## 規格變更通知

### SLC30/40 系列 集合式指示燈 LED 照光閃爍型

茲因 SLC30 / 40 系列 集合式指示燈的 LED 照光閃爍型的端子形狀變更(導入 SS 端子)，特此通知。

<外觀的變更>

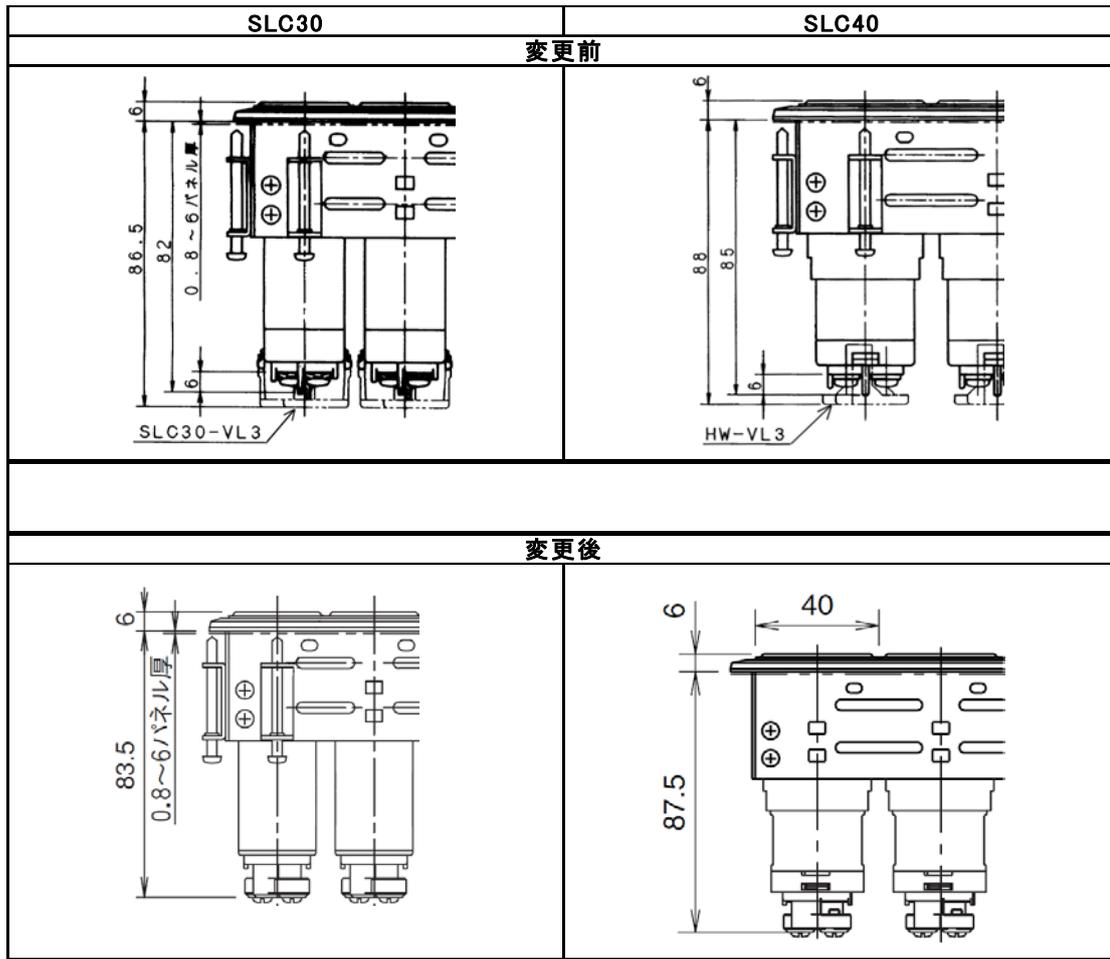
- 由自動彈升型端子變更為 SS 端子。
- 因為端子蓋是一體型構造，所以不需要另行準備端子保護蓋。
- 盒子的顏色變更(灰色→黑色)。
- 面板後伸出的長度也變更(參考次頁)。

SLC30	SLC40
<b>變更前</b>	
<b>變更後</b>
